国立研究開発法人日本原子力研究開発機構
原子力科学研究所の第4研究棟における
放射性同位元素等の許可使用に係る変更許可申請について

令和2年11月9日

日本原子力研究開発機構 原子力科学研究所
臨界ホット試験技術部

試験装置概略

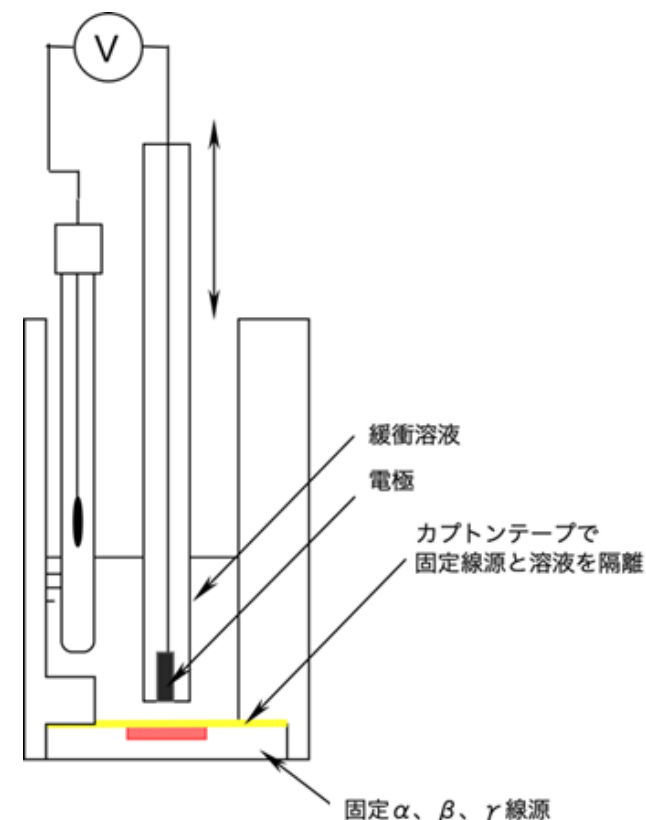
②310BC号室における密封された放射性同位元素の使用及び貯蔵(新規項目)

デブリから放出するβ線とα線は飛程が短く、空間的に密なエネルギーが汚染水に与える影響はγ線によるものと異なる可能性があるため、線種の影響を評価する。

そのため、密封放射性同位元素を電位測定装置に設置し、水溶液中における放射線の飛程距離に応じた電極電位測定試験を実施する。

種類	使用数量	貯蔵数量
<u>^{60}Co</u>	<u>3.7 MBq×1個</u>	<u>3.7 MBq×1個</u>
<u>^{90}Sr</u>	<u>3 MBq×1個</u>	<u>3 MBq×1個</u>
<u>^{137}Cs</u>	<u>3.7 MBq×1個</u>	<u>3.7 MBq×1個</u>
<u>^{241}Am</u>	<u>3 MBq×1個</u>	<u>3 MBq×1個</u>

1階:119C-122(b)号室
撤去1台、移設1台

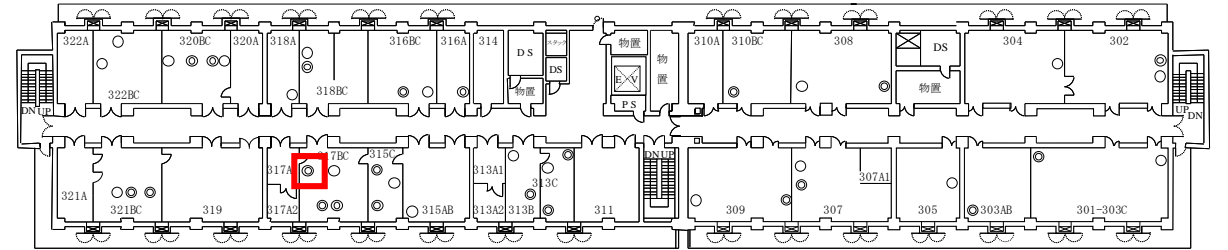
作業室に設置された流しについて、以下のとおり撤去及び移設を行う。

3階:321BC号室

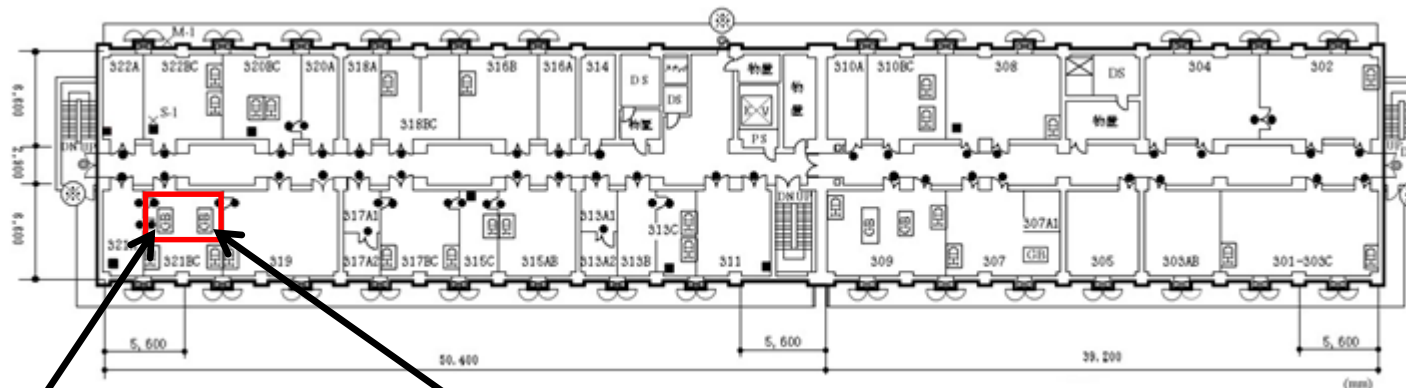
使用目的終了のため、321BC号室に設置されたグローブボックス2台を撤去する。
